**Avis de la Mission Régionale d'Autorité environnementale  
de Bourgogne-Franche-Comté  
sur le projet de centrale photovoltaïque au sol  
« Grenier des essences » sur la commune de Joux-la-Ville (89)**

N °BFC-2023-3697

*Zones d'implantation potentielles du projet retenues (1 à 9) et non retenues (A, B, C, D) (source : dossier)*

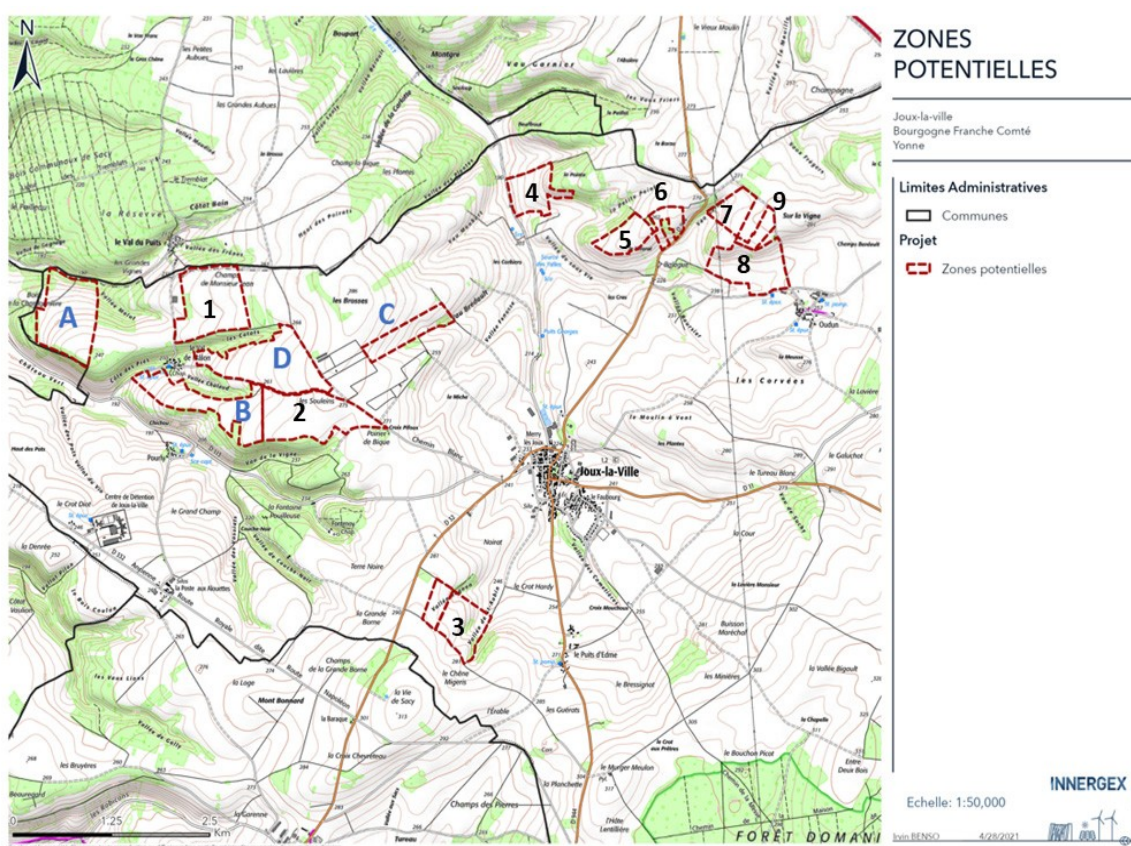
La zone d'implantation potentielle (ZIP) est composée de 13 emprises qui s'étendent sur environ 240 ha, réparties sur le territoire de la commune. Les zones concernées sont essentiellement occupées par des espaces ouverts agricoles et des lisières à proximité de certaines parcelles. Après application des mesures d'évitement et de réduction, l'implantation du projet s'étend sur 9 emprises et 100,18 ha (emprises clôturées). La surface au sol couverte par les panneaux photovoltaïques n'est pas précisée dans le dossier (la surface de 2,6 ha indiquée dans le tableau page 154 de l'étude d'impact ne paraît pas réaliste).

*Potentiel agronomique appliqué aux surfaces du projet (Source : CA89)*

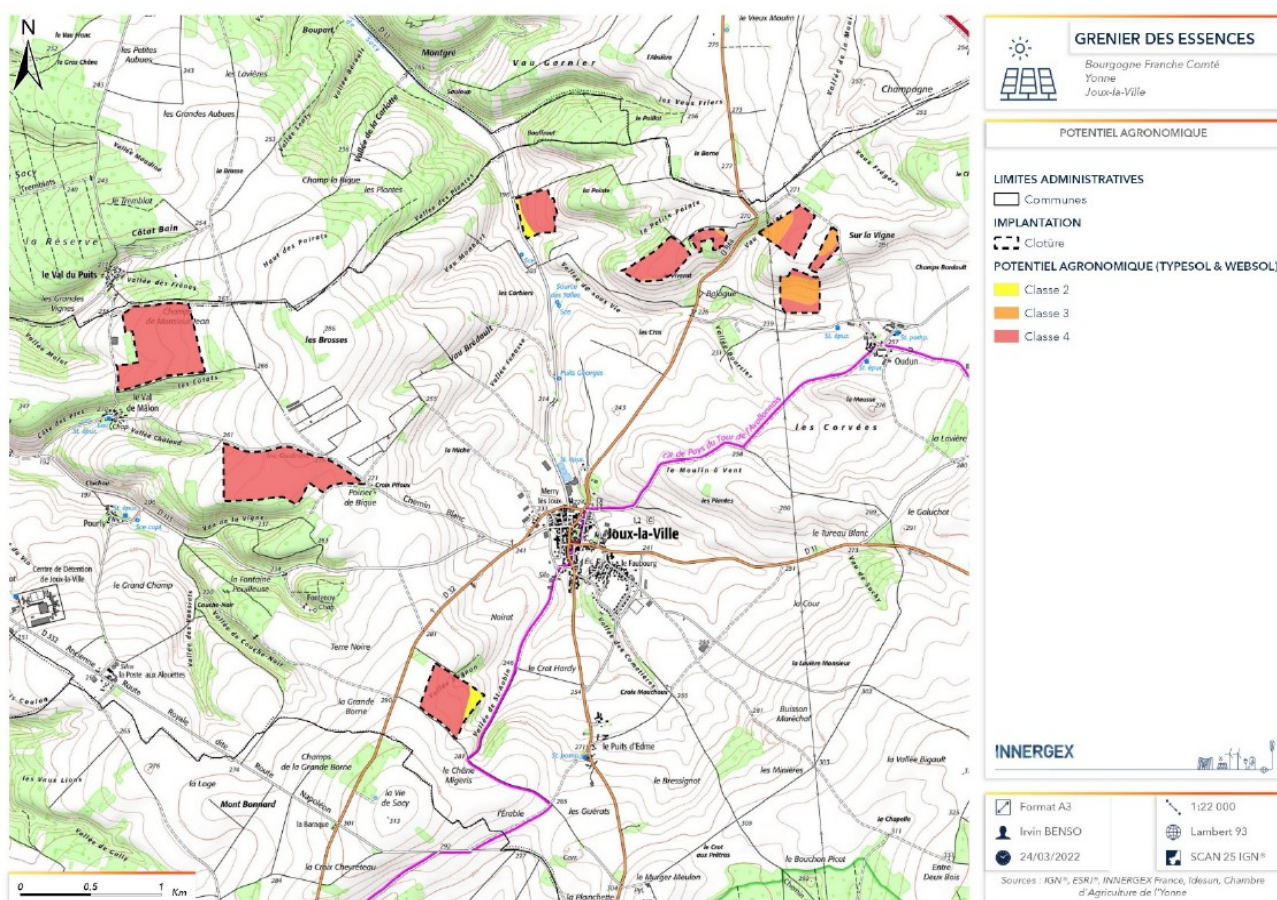
L'étude préalable agricole réalisée par Terraterre reprend une étude des potentialités agricoles de la Chambre d'Agriculture de l'Yonne (mai 2021) qui conclut à une faible valeur agronomique pour 95 % des sols de la ZIP. Les secteurs ayant le potentiel agronomique le plus élevé ont été évités. Toutefois les zones 4 et 5 de l'implantation finale du projet comprennent une partie de parcelles au potentiel agronomique modéré.
